PROJEKT UZGODNIONO
WODOCIĄGI BIAŁOSTOCKIE Sp. z o.o.
w Białymstoku

<p style="text-align: center;">Przedsiębiorstwo Usługowe BETKA Beata Pasziewicz-Kiliuk ul. Warmińska 31 lok.2 15-553 Białystok ; tel./fax. 85 733 20 77</p>			
Objekt	Przebudowa sieci wodociągowej i sieci kanalizacji sanitarnej z przyłączami w ul. Wolyńskiej w Białymstoku		NR. RYS.
Temat:	Przebudowa sieci wodociągowej i sieci kanalizacji sanitarnej z przyłączami		4
Inwestor:	Wodociąg Białostocki Sp. z o.o. ul. Młynowa 52/1, 15-404 Białystok		SKALA 1:500
Nazwa rys.	Projekt zagospodarowania terenu-kanalizacja sanitarna		BRANŻA: sanitarna
Projektant:	mgr inż. Bogusław Kiliuk	BT/198/01	grudzień 2018
Współpraca:	mgr inż. Daniel Normantowicz	— — —

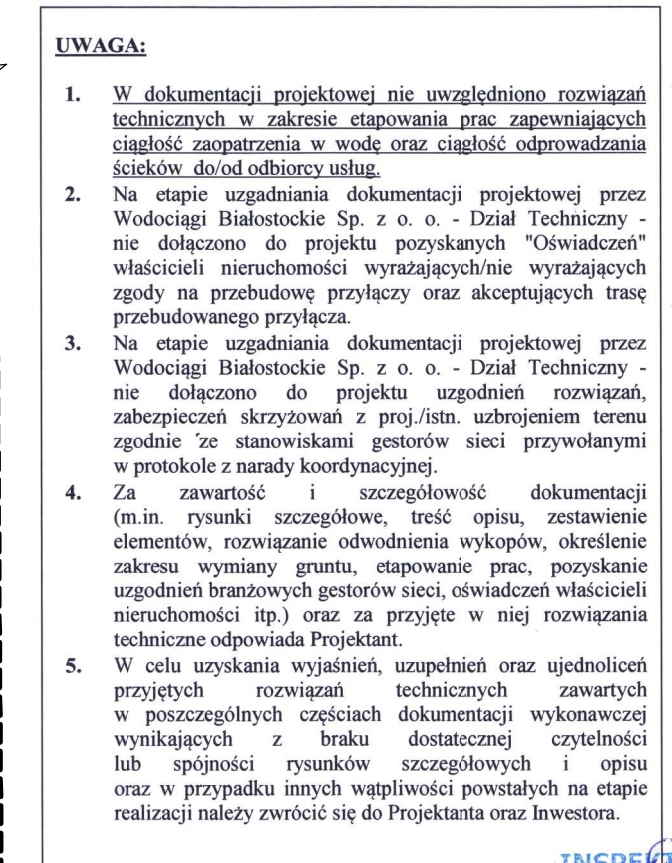
Uzgodniono sposoby rozwiązywania skrzyżowań (miejsc)
projektowania i bieżący sposób przyłączeń. Wodociąg popych
kanalik zagn. sam. tar. we
Projektowany kanalizacją deszczowej
pod warunkiem

- W dokumentacji projektowej nie uwzględniono rozwiązań technicznych w zakresie etapowania prac zapewniających ciągłość zaopatrzenia w wodę oraz ciągłość odprowadzania ścieków do oddalonych odbiorcy.

- Na etapie uzgadniania dokumentacji projektowej przez Województwo Białostockie Sp. z o.o. - Dział Techniczny - nie dołączono do projektu pozyskanych "Oświadczeń właścicieli nieruchomości wyrażających/nie wyrażających zgody na przebudowę przyłączy oraz akceptujących trasę przebudowanego przyłącza.

- Na etapie uzgadniania dokumentacji projektowej przez Województwo Białostockie Sp. z o.o. - Dział Techniczny - nie dołączono do projektu uzgodnień rozwiązań zabezpieczających skrzyżowania drogi/istn. ułożeniem terenu zgodnie ze stanowiskami gestorów sieci przywołanymi w protokole z narady koordynacyjnej.
